COMITATO PER LA RIDUZIONE DELL'IMPATTO AMBIENTALE DELL'AEROPORTO DI CIAMPINO (CRIAAC)

Masterplan dell'Aeroporto "G.B. Pastine" di Ciampino - Roma Codice procedura (ID\_VIP/ID\_MATTM 3276)

Allegato 3 – osservazioni CRIAAC 29\_10\_2020

Grafico - Evoluzione della popolazione e dei passeggeri trasportati nell'aeroporto di Ciampino

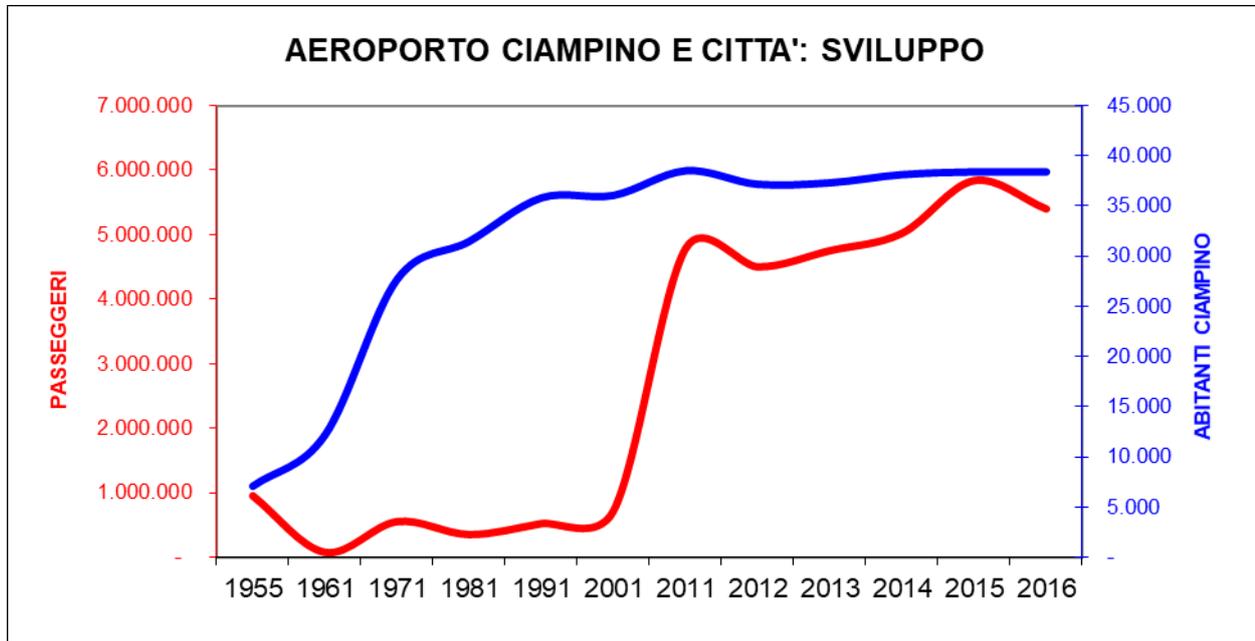
Preme in particolare osservare e ribadire come le valutazioni per l'uso del suolo, espresse nel cap. 2.4.4.4, non abbiano riscontro nel rapporto di crescita tra popolazione residente e attività dell'aeroporto. Si rileva infatti che dal 2000 al 2015 la popolazione di Ciampino sia pressoché stabile (variazioni da 36.000 a 38.400 residenti – vedi grafico e tabella di seguito) avendo ormai assestato i picchi di incremento registrati agli anni '70 del secolo scorso, mentre invece le attività dell'aeroporto nel medesimo periodo hanno subito incrementi altissimi portando le quote di passeggeri in transito da 718.535 unità nell'anno 2001 a 5.018.289 unità nell'anno 2014, con una percentuale di aumento che supera il 700%.

Inoltre, l'analisi dell'immagine che il documento integrativo ripropone in fig. 2-71 a pag. 115, non distingue le attività di antropizzazione già presenti nell'intorno aeroportuale fin dal 2000 con quelle

cresciute in seguito e legate in modo particolare all'attività all'aeroporto, come il parking, l'intervento industriale di maggior crescita che si registra nel contesto aeroportuale.
